ENQUÊTE PUBLIQUE

**LA DEMANDE D'AUTORISATION ENVIRONNEMENTALE
PRESENTEE PAR LA SOCIETE EOLFI POUR L'IMPLANTATION DU
PARC EOLIEN DES ARBUS
SUR LA COMMUNE DE MONT SOUS VAUDREY
Société : Parc Eolien Jura 1**

**CONSULTATION PUBLIQUE
du 2 juin 2025 au 1^{er} juillet 2025**

RAPPORT

Figure 12 : Schéma d'accès d'une éolienne en forêt (Source : VESTAS)

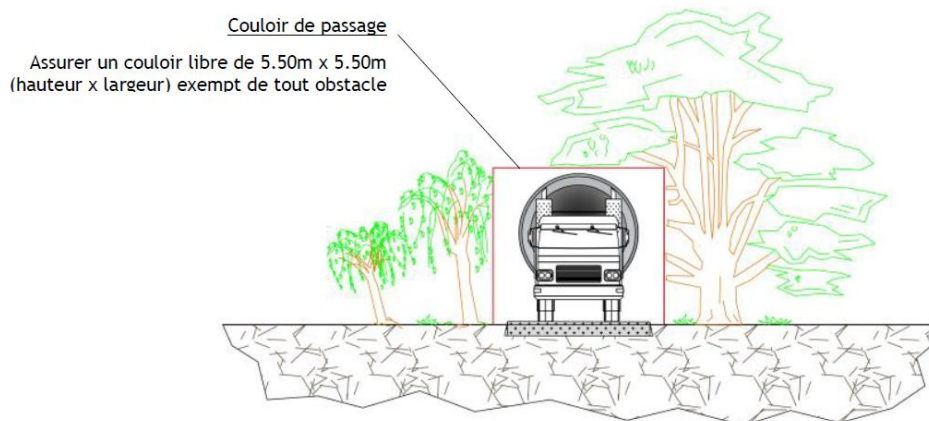
De nombreuses contributions font état d'inquiétudes logistiques quant au transport des composants des éoliennes, en particulier des éléments de grande dimension et de poids conséquent. Les remarques portent sur la dégradation des chemins forestiers et la destruction d'arbres et la réalisation des zones de stockages et d'aménagements nécessaires à ces approvisionnements, vecteurs de dangers ou de gênes pour les riverains et la faune durant les phases de chantier. Le projet est perçu comme entraînant une destruction massive du milieu naturel, incompatible avec les enjeux environnementaux et climatiques actuels.

Au sein de la zone d'implantation du Projet, les accès ont déjà été définis. Ceux-ci emprunteront les **chemins forestiers existants** qui devront être consolidés et parfois élargis afin de pouvoir faire passer les convois (**bande de roulement de 4,5 mètres de large**). Un élagage des arbres en bordure de chemins a également été intégré, qui devra permettre de créer un couloir de passage libre de 5,5 m de hauteur et de largeur (voir figure ci-dessous).

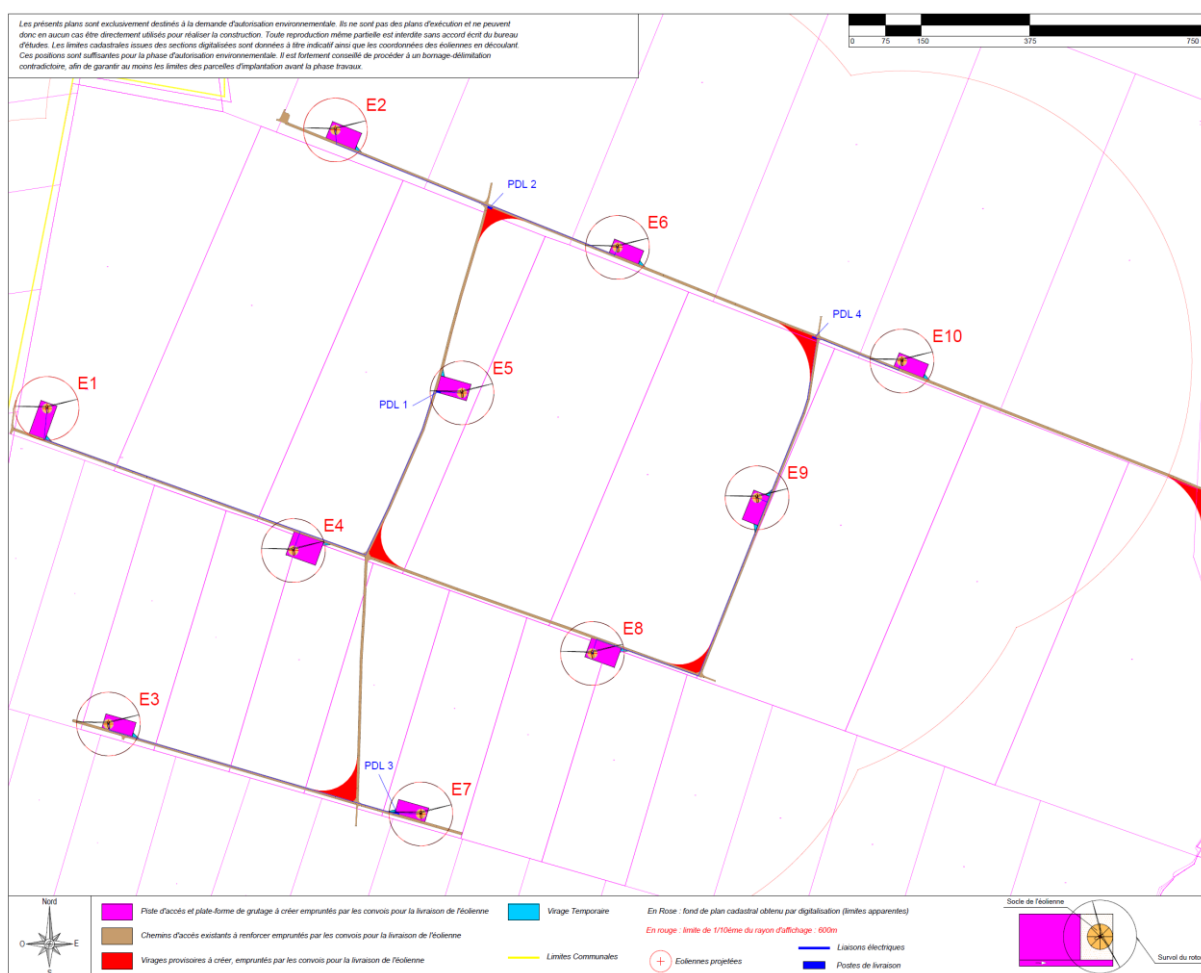
L'ASFM remarque que les passages des lignes enterrées pour le raccordement au réseau ne sont pas évoqués et ne figurent pas sur le plan des lignes de raccordement en forêt.

Réponse du porteur de Projet :

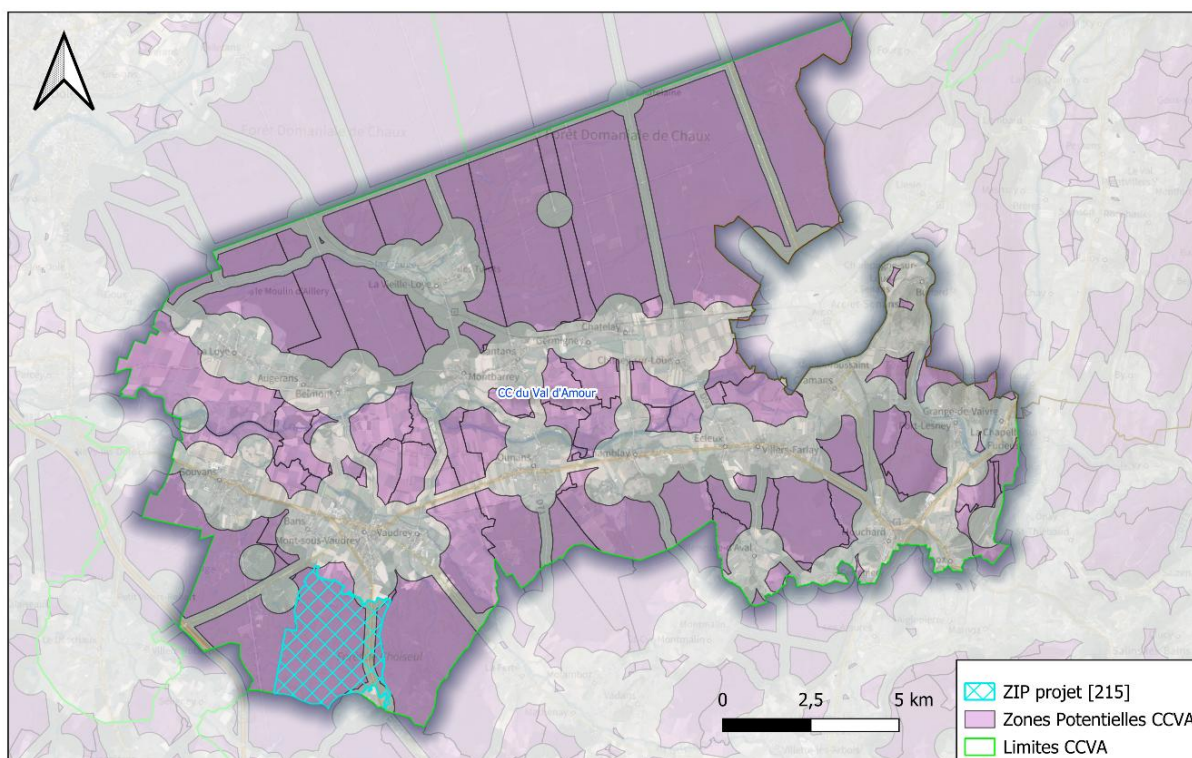
Concernant l'implantation du projet en forêt, avez-vous recherché des sites d'implantation hors forêt dans le secteur du Val d'Amour ?

Réponse du porteur de Projet :
